SOPRINTENDENZA SPECIALE PER IL PIANO NAZIONALE
DI RIPRESA E RESILIENZA

OGGETTO: **[ID_VIP: 7644] Comune di ASCOLI SATRIANO (FG) – Realizzazione di un impianto agrivoltaico, denominato "ASCOLI40" e delle relative opere di connessione alla rete elettrica e RTN, avente una potenza complessiva pari a 40,1 MW.**
Procedura riferita alla VIA, ai sensi dell'art. 23 del D. Lgs. 152/2006.
Proponente: Luminora Ascoli S.r.l.
Parere tecnico istruttorio

parere tecnico istruttorio negativo

Il progetto nel contesto prescrittivo del PPTR PUGLIA con i buffer di 3 km dalle opere in oggetto – Elaborazione SSPNRR

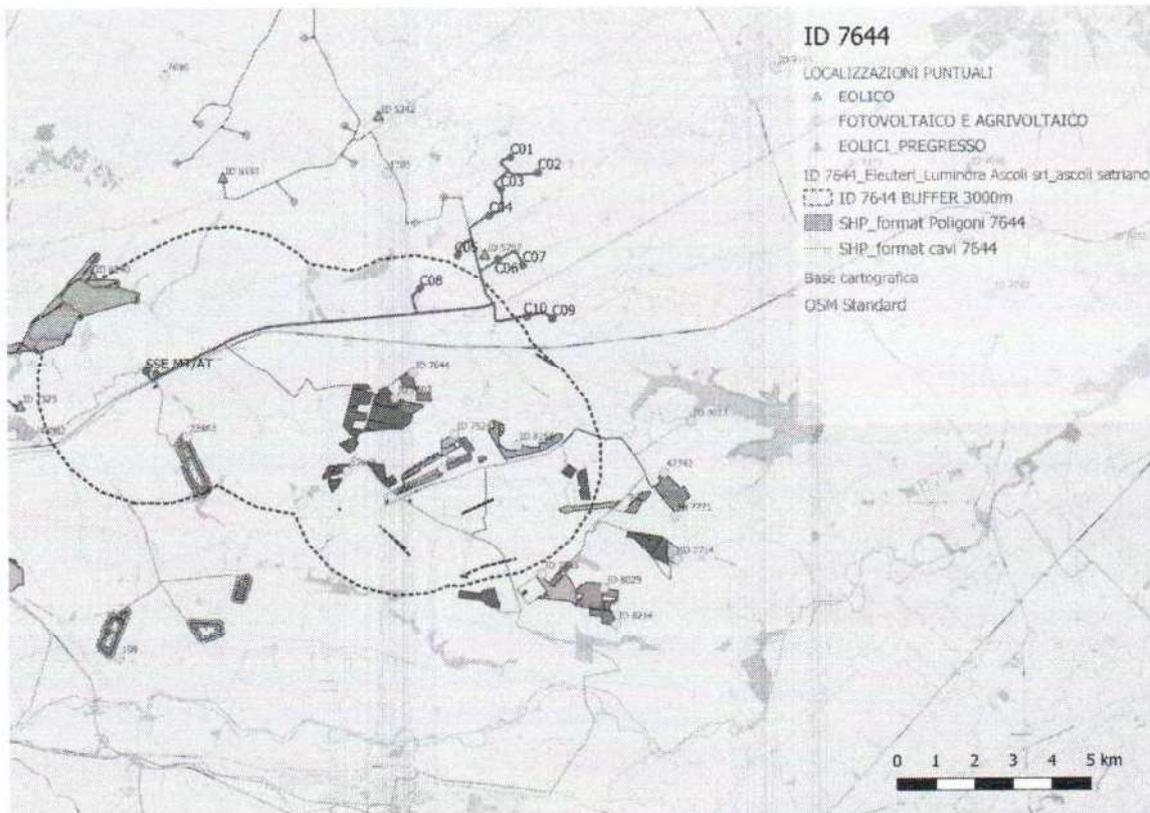
- l'impianto è posto ad una distanza di 600 m a nord dal Regio Tratturello Candela Montegentile,
- il Tratturello Stornara – Lavello attraversa l'area libera tra gli impianti fino ad una distanza di 300 m dallo stesso,

- il Regio Tratturello Foggia Ortona Lavello si trova a ridosso dell'impianto sull'asse nord-sud ed
- il Regio Tratturello Foggia Ascoli Lavello è ubicato a sud dell'impianto ad una distanza di 400 m.

- A nord dell'impianto sono presenti vincoli idrogeologici, di cui il più vicino è ad una distanza di 600 m e, sempre nell'area buffer, è presente il Parco Naturale Regionale del Fiume Ofanto (a sud e sud-est dell'impianto fino a 1,5 km di distanza), oltre a due aree destinate a prati e pascoli naturali a circa 2,2 km dall'impianto, a boschi, a formazioni arbustive in evoluzione naturale, a strade a valenza paesaggistica (strade marane e SP89) e a coni visuali – area ad alta e media visibilità, quest'ultima

giunge a ridosso dell'impianto, più una rete di siti storico-culturali all'interno dell'area vasta.

- L'impianto, inoltre, è circondato a sud, est e ovest da lame e gravine, in particolare la Marana Capacciotti attraversa l'impianto.
- Nell'area buffer sono presenti versanti, aree a rischio archeologico, paesaggio rurale a nord ad una distanza di 1,3 km ed un reticolo idrografico di connessione della R.E.R. - Marana Castello a 2,5 km dall'impianto.

Progetti di impianti FER in esame di VIA nell'area oggetto di intervento, Elaborazione SS-PNRR da GIS

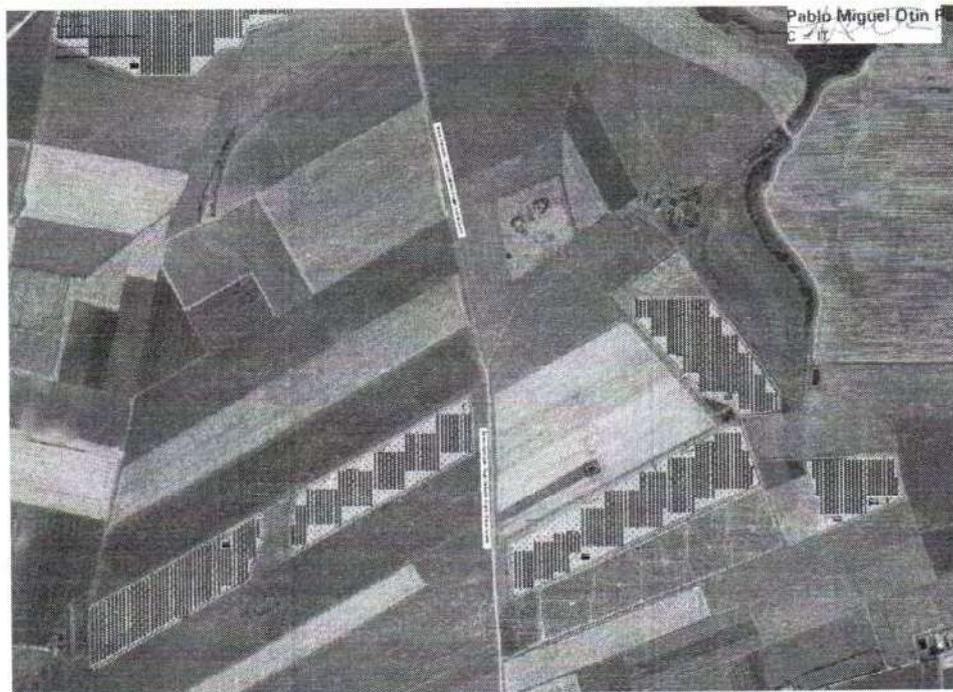
CONSIDERATO che il cumulo prodotto dall'insieme degli impianti presenti nelle unità di analisi ("Dominio", area contenuta entro un raggio di 3 km) interferisce con le regole di riproducibilità delle invarianti strutturali che connotano la figura territoriale (in questo caso specifico "La media valle dell'Ofanto"), ai sensi del Tema II della D.G.R 2122 del 23/10/2012, allegata alla Determinazione del Dirigente Servizio Ecologia n. 162 del 6 giugno 2014 pubblicata in BURP n.83 del 26/06/2014, pag. 21136.

CONSIDERATO che nel ricalcolo dell'IPC ai sensi del Tema V della D.G.R 2122 del 23/10/2012, allegata alla Determinazione del Dirigente Servizio Ecologia n. 162 del 6 giugno 2014 pubblicata in BURP n.83 del 26/06/2014, pag. 21137 non viene considerato l'impianto fotovoltaico esistente della superficie di circa 9,15 ettari;
